Høringssvar vedr. klimatilpasningsprojekter Bellahøj Camping og Hulgårdsvej

Sagsnr.
2025-0210769

BOLDBANE

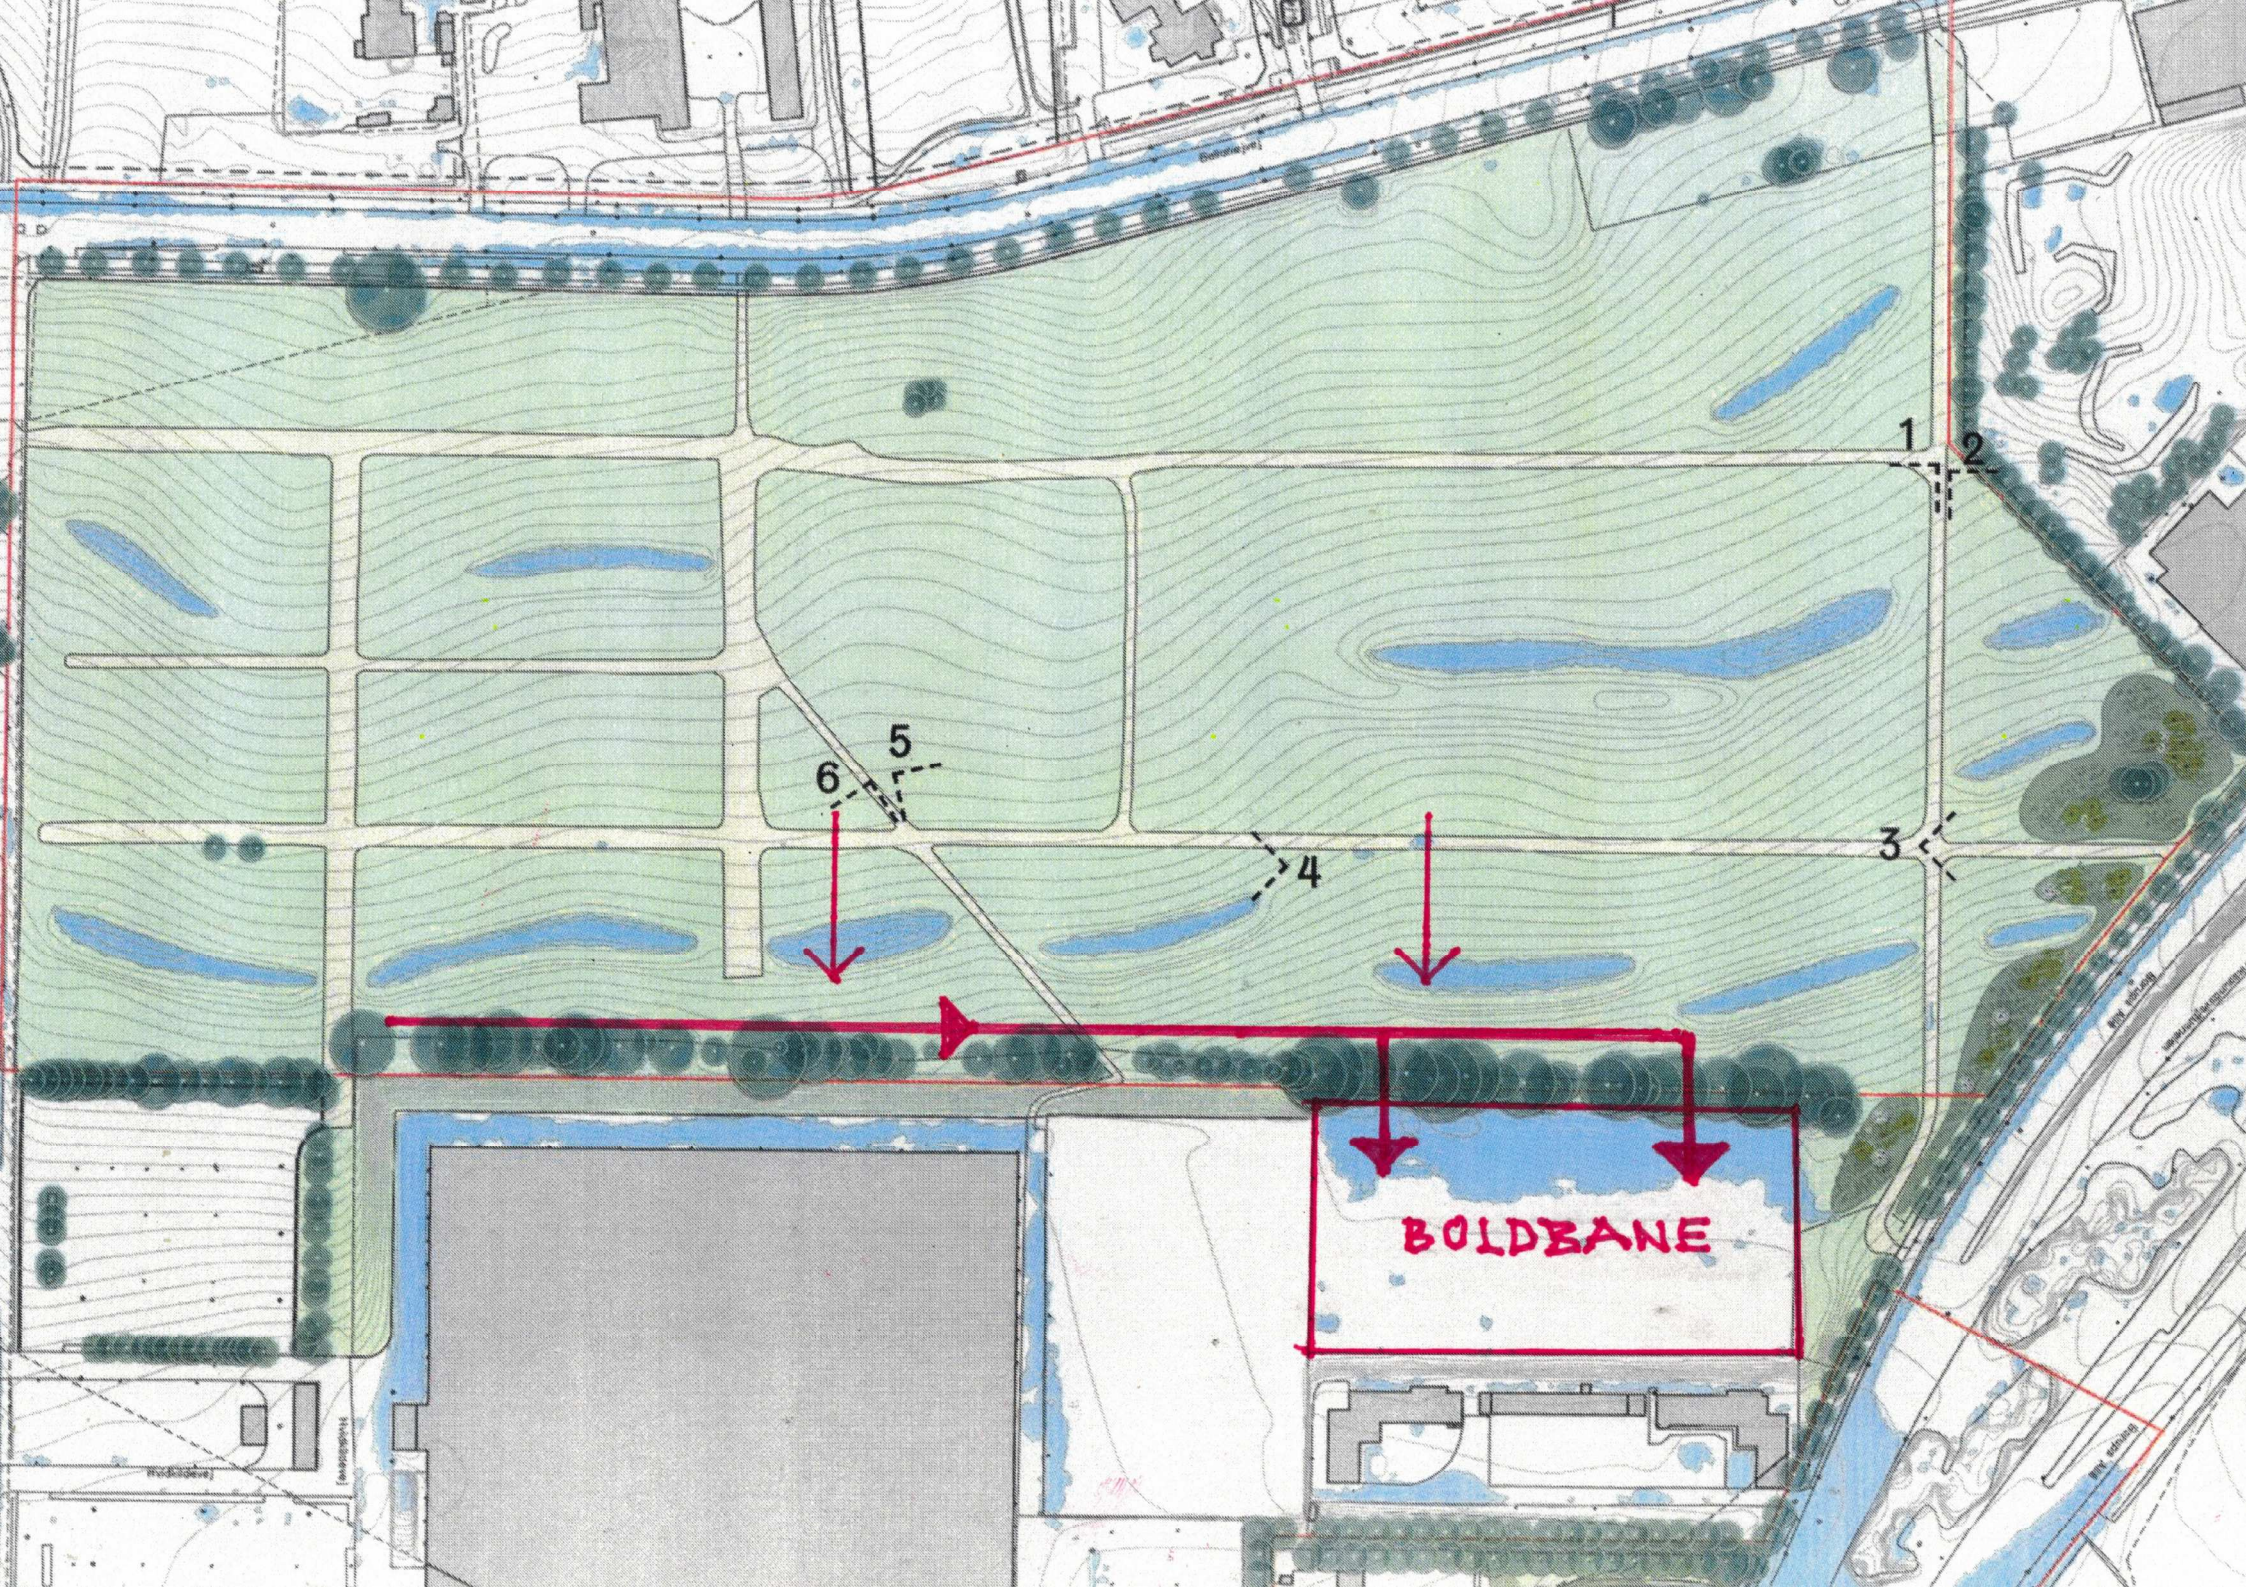
Som alternativ til de beskrevne sænkninger og volde foreslås, at man samler overfladevandet i en lidt forsænket sti langs poppelhegnet der kan lede overfladevandet videre ned til den indhegnede boldbane nord for GMC.

Boldbanen kan sænkes omkring en meter, hvilket giver plads til 5-6.000 m³ skybrudsvand.

Banen kan drænes, og der kan placeres en stopbrønd i drænets afløb til kloak, som kan åbnes, når der efter et skybrud igen er plads i systemet.

Vi foreslår, under alle omstændigheder, at hele Bellahøjmarken luftes, som man gør på vandlidende boldbaner, hvilket vil bevirke, at den direkte nedsivning af skybrudsvandet forbedres efter mange års tung trafik på græsarealerne.
